Replacing the holder

**SCHNELLINFO/ QUICK INFO/ INFO URGENTE/ SNELINFO/
INFORMAZIONE RAPIDA/ INFORMACIÓN RÁPIDA/ INFORMAÇÃO**

Ergänzung/supplement/supplément/suplemento/supplemento : Nr. 02/4 // 12.08.2002

(GB) *Concerns: current cooker and oven production*

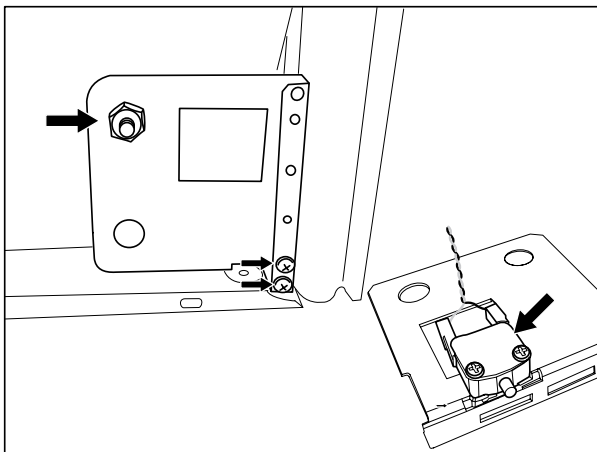
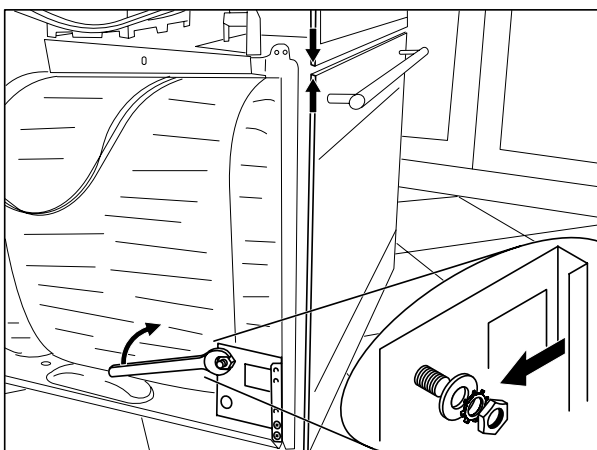
Please follow the technical information H1-040-01-21 up to Item 3. Below the installation for the oven door hinge there is a hole, which must be drilled through with a 4 mm drill (see arrow). Mount the outer support and continue drilling in the 4mm-hole with a 3.2 mm drill. Now fasten the outer support with a driving shaft (spare part no.159039). Then follow the technical information once again, commencing with Item 3.
